Mission régionale d'autorité environnementale
ÎLE-DE-FRANCE

**Avis délégué
sur le projet de construction d'un parc d'activité
VGP à Vélizy-Villacoublay (78)**

N° APJIF-2025-081
du 04/09/2025

Illustration 2 : Plan de masse du projet. La zone entourée en vert clair correspond au secteur 1. Les bâtiments C, D et H sont dans le secteur 2, les bâtiments, E, F et G sont respectivement dans les secteurs 3, 4 et 5. (PC2.10-plan masse projet général secteur 1, indications ajoutées par la MRAe).

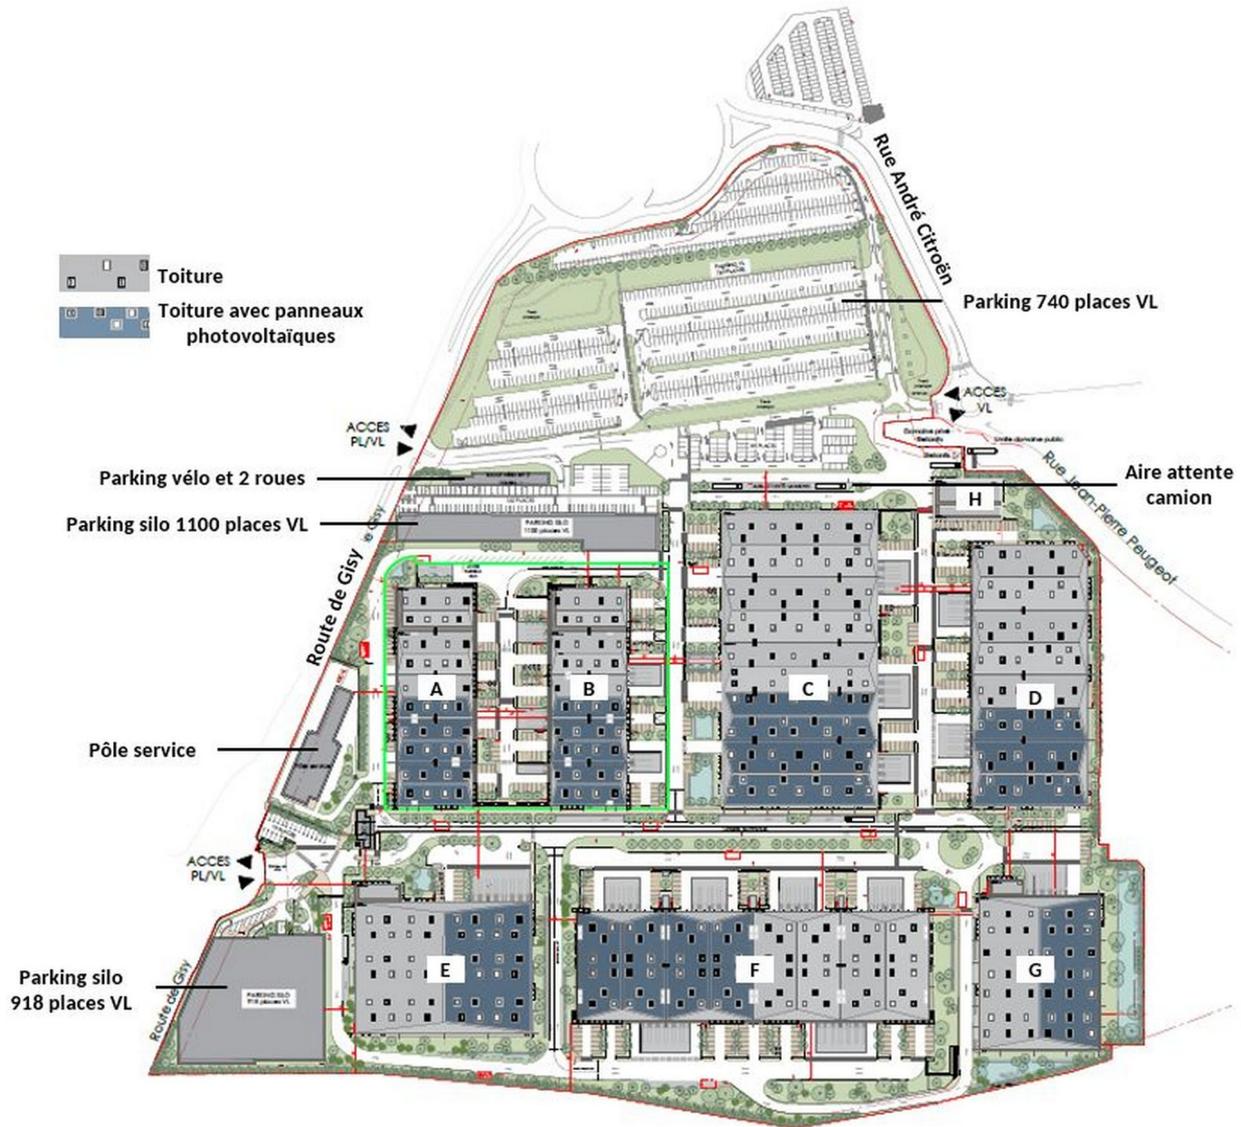
La description du projet dans l'étude d'impact est incomplète et il est nécessaire de consulter d'autres pièces, ne serait-ce que pour le plan d'ensemble, qui dans l'étude est une capture d'écran d'un document pdf, dont le fichier original comprenait des objets ou des calques ce qui voile une partie du plan (p. 21). Une lacune concerne la phase d'exploitation, la présentation du projet se limite aux bâtiments. Or, l'activité logistique nécessite la mise en œuvre d'une chaîne logistique qui dépasse les infrastructures du site et dont les conséquences sont éludées par le pétitionnaire. Par conséquent, l'analyse des incidences sur certains enjeux, notamment ceux liés au climat, est nettement tronquée et insuffisante. En ce qui concerne le parking nord, il subsiste des doutes quant à son devenir - voir la partie « biodiversité ».

Illustration 4 : Trois arrêts de bus se trouvent à moins de 500 m du site. À l'ouest, le site est desservi par les lignes 6122, 6133 et 6142, à l'est par la ligne 60 (rapport d'étude « Trafic » 10089 p. 10).

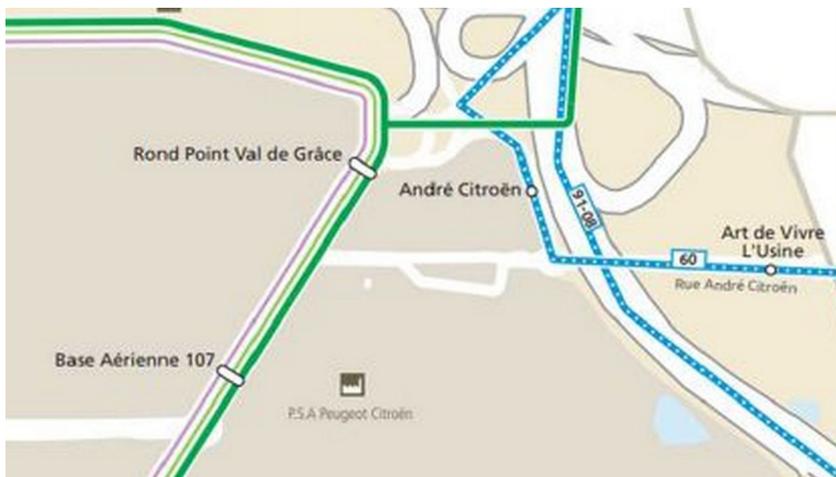
L'étude d'impact ne donne pas d'information sur le nombre d'employés susceptibles d'utiliser les transports en commun ou le vélo ou bien une combinaison de ces deux modes. Les trois accès du site sont partagés avec les véhicules, or il est préférable que les vélos puissent bénéficier d'une entrée dédiée. Et comme mentionné précédemment, le nombre d'emplacements pour véhicules légers est très supérieur au nombre d'employés attendus. Pour l'Autorité environnementale, le pétitionnaire ne met pas en place, conjointement avec les collectivités concernées, de stratégie permettant de favoriser les mobilités actives, ni l'intermodalité.

Illustration 5 : Superposition plan existant (beige) et plan projet (vert). La MRAe a entouré en bleu les bâtiments conservés : les parkings silos 15 et 82, ; le futur espace pôle services 91 et les locaux techniques 44 et 46 (PC4.3-Notice des réseaux d'assainissement p. 7).

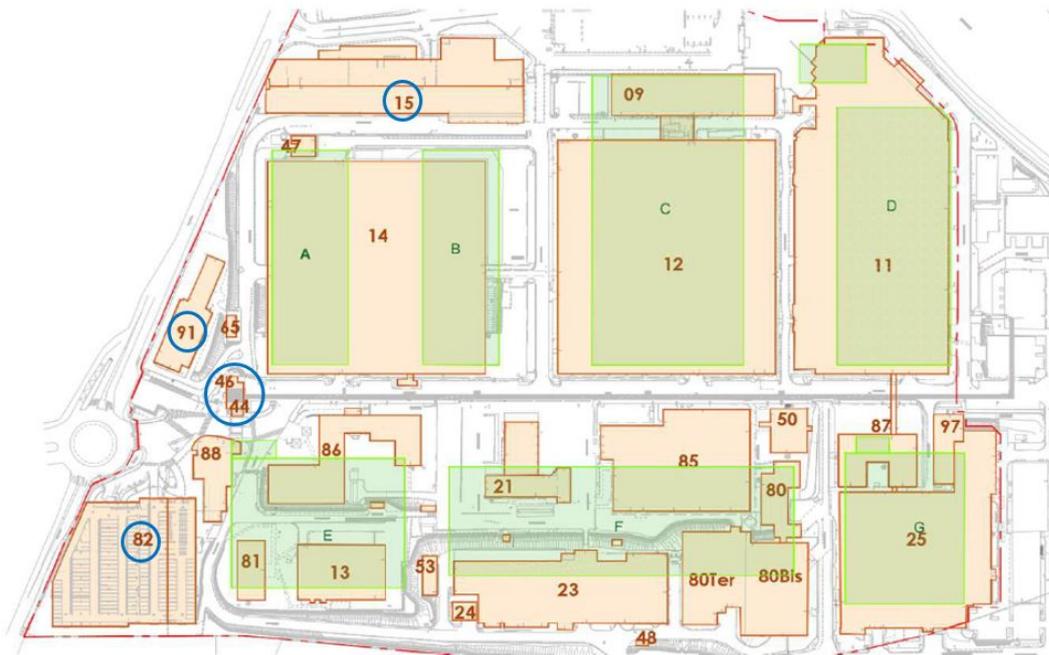
Le pétitionnaire précise également « conserver un maximum d'infrastructures existantes (galeries techniques, réseaux, parkings dont ceux en silos, dispositifs techniques, voiries...), de limiter les modifications de la topographie du site au strict nécessaire ». Le pétitionnaire indique au sujet des déchets de chantiers : « l'ensemble [...] sera géré de façon réglementaire : tri, stockage dans des conditions adéquates et traitement vers des filières agréées ». L'Autorité environnementale note qu'aucun diagnostic sur les produits, équipements, matériaux et déchets (PEMD) n'est mentionné dans le dossier, alors qu'il devrait être réalisé.

(6) L'Autorité environnementale recommande de présenter un bilan des gaz à effet de serre du projet, incluant l'ensemble des phases de vie, et l'ensemble des facteurs qui y contribuent, afin de démontrer qu'il participe aux objectifs de réduction des émissions de gaz à effet de serre du futur PCAET de la communauté d'agglomération de Versailles Grand Parc, et de justifier les démolitions d'une grande partie des bâtiments existants au lieu de les réhabiliter au regard des conséquences pour le bilan carbone du projet.

Illustration 7 : À gauche, concept paysager général - Le jardin de mouvements, au sein de des pointillés verts est uniquement sur les zones grisées, visibles en vert à droite sur la carte « repérage espaces verts » (notice paysagère, p. 4 et notice de présentation chapeau, p. 20)

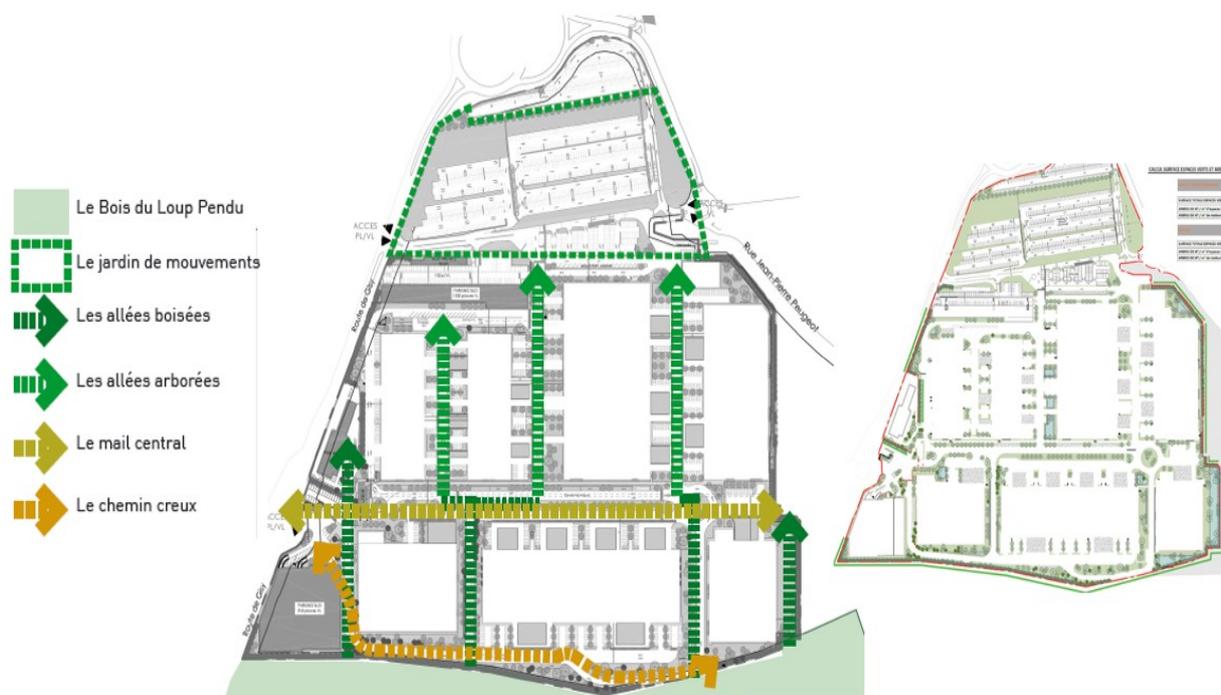
Il est indiqué que « le parking nord se transforme en un véritable havre de nature » (notice paysagère, p. 11), mais il n'est pas prévu de supprimer les parkings, présents sur les plans de masse, voir l'illustration 2, ainsi que sur le plan de repérage des espaces verts, visibles à droite de l'illustration 7.

(9) L'Autorité environnementale recommande de reconsidérer la conservation du parking nord considérant que le nombre de places de stationnements excède les besoins, et au regard de l'ambition affichée par la notice paysagère et les bénéfices potentiels d'une désimperméabilisation pour la biodiversité, le bilan carbone du projet et l'évitement d'îlots de chaleur urbains.
